2016년도 문화재위원회

제4차 건축문화재분과위원회 회의록

<승례문 현장 옥외폭로시험 구조물 설치 위치(안)>

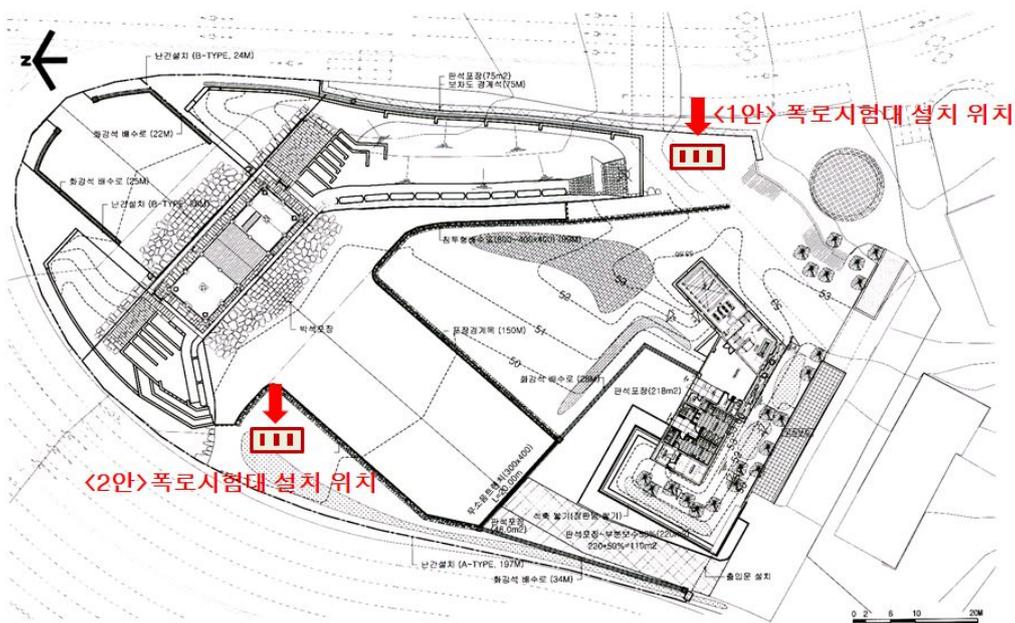
- 구조물 종류 : 옥외폭로시험대(2~3대), 기상관측기(1대)
 폭로시험대 보호용 구조물(1대/ 4m×7m×2m(H))
- 설치기간 : 2016. 5월 중 완료 예정
- 설치면적 : 약 30m²
- 설치위치 : 동측성곽 우측 공간(1안) 또는 광장 서측 조경지(2안)
- 위치 선정 시 고려사항
 - 옥외폭로시험 관련 규격(일조량 등), 소요면적(30m²)을 만족하는 지점
 - 승례문과 유사 환경을 조성할 수 있는 인접 지점
 - 실험편의 보호·관리가 용이한 지점으로 보호용 펜스 안쪽 공간 필요

- 조건부가결
 - 1안으로 함이 타당함.
- 의결정족사항
 - 출석 6명 / 조건부가결 6명

【 당 초 】

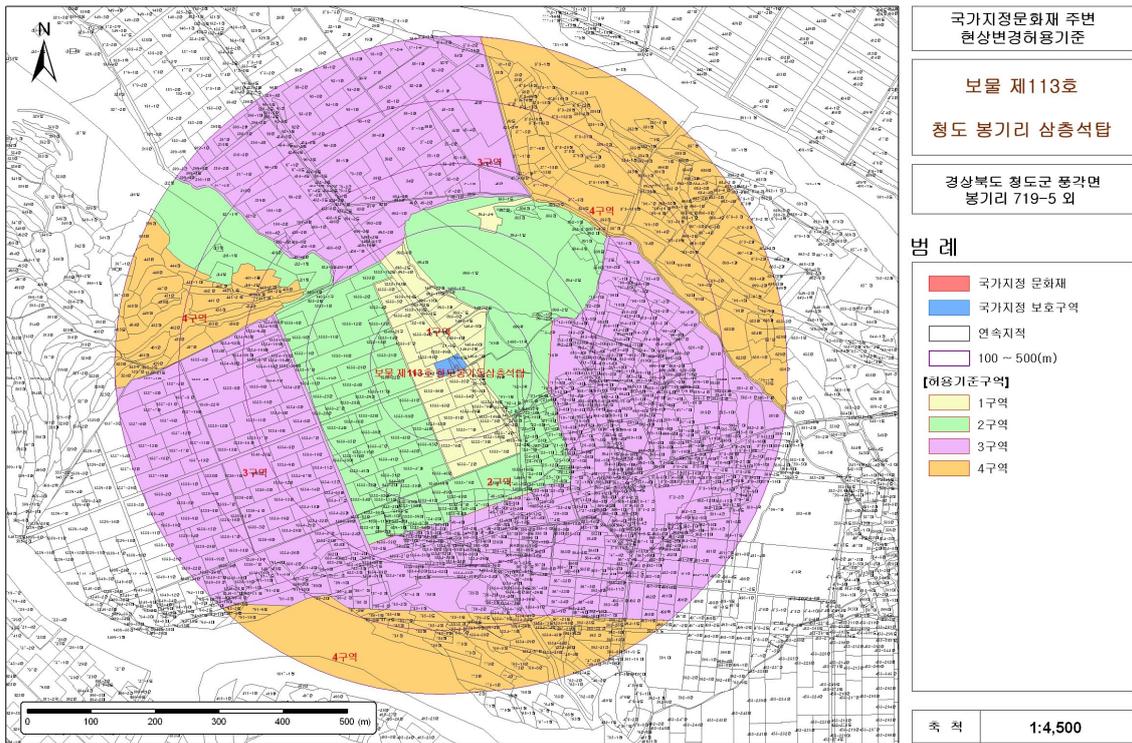
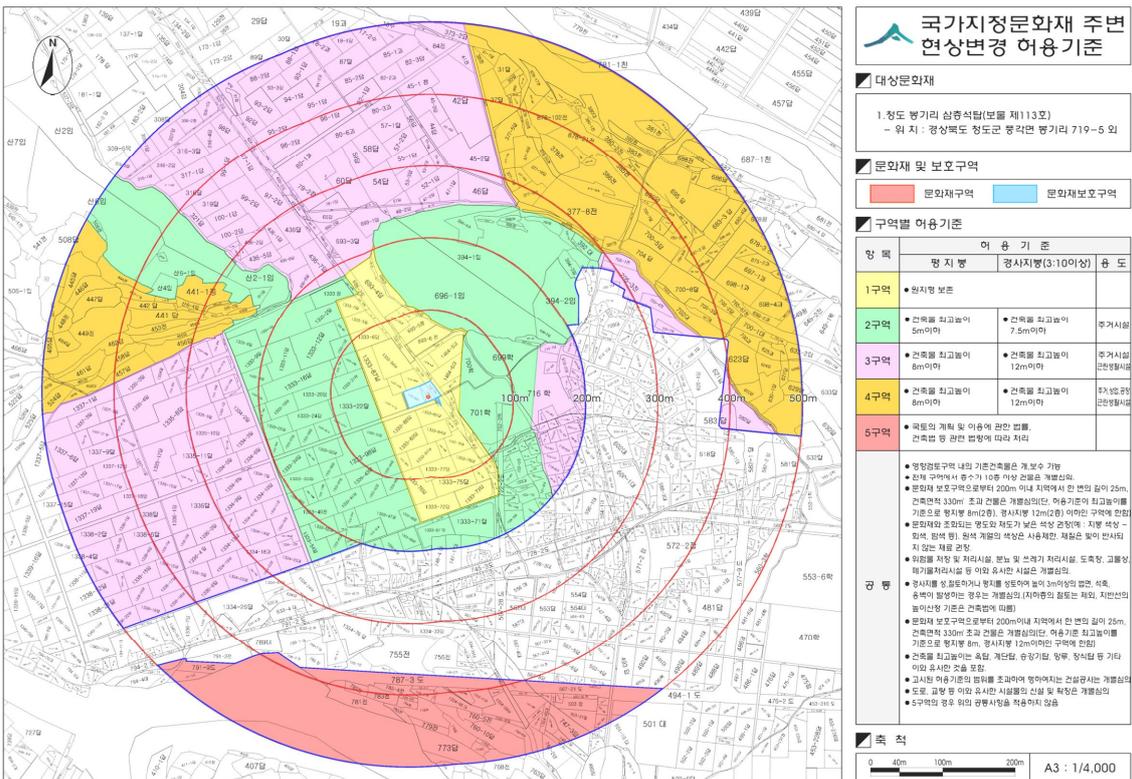
- 경상북도 문화재 보호조례 제26조의2(역사문화환경 보존지역의 보호)의 규정에 따라 도시지역 중 주거, 상업, 공업지역은 현상변경 허용기준을 문화재의 외곽경계로부터 200미터까지 적용

- 원안가결
- 의결정족사항
 - 출석 6명 / 원안가결 6명
